**Statutární město Ostrava,  
městský obvod Slezská Ostrava**

**„Sportovní hala Slezská Ostrava, ul. Antošovická“**

### VYSVĚTLENÍ A ZMĚNA ZADÁVACÍ DOKUMENTACE č. 3

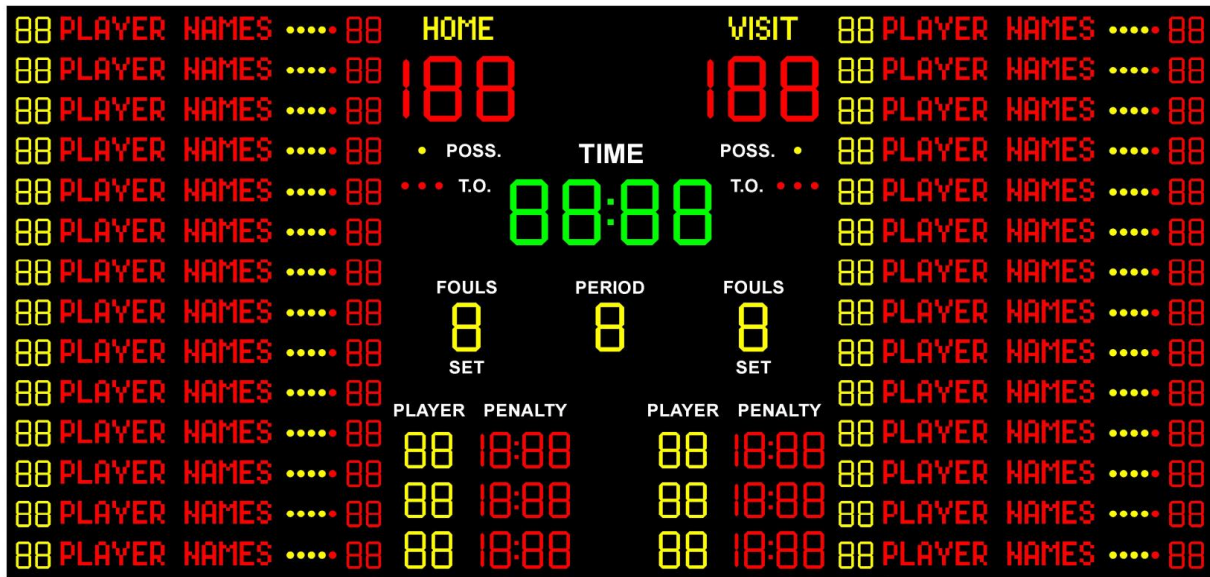
Sportovní hala Slezská Ostrava - výsledková tabule - Dotaz

V rámci specifikace této akce je výsledková tabule, kde není přesně vyspecifikováno řešení.

Po konzultaci s dodavatelem je nutné upřesnit vizualizaci, protože cenově se různá řešení liší a ze specifikace toto není patrné.

Přikládáme varianty, které by mohly přicházet v úvahu.

Žádáme zadavatele o upřesnění.

V příloze č. 3 - D1.5-01B SPORT-VYBAVENI-SPECIFIKACE zasíláme ilustrační vyobrazení a specifikaci u výrobku - viz str. 9 přílohy. Tato příloha je součástí uveřejněné projektové dokumentace na profilu zadavatele.

Z ilustračního obrázku jsou patrné i poměry v rozložení jednotlivých zobrazovacích ploch. Výrobek je identifikovaný vnějším rozměrem i funkcemi, které má splnit. Pro nacenění v rámci výběrového řízení jsou údaje dostatečné.
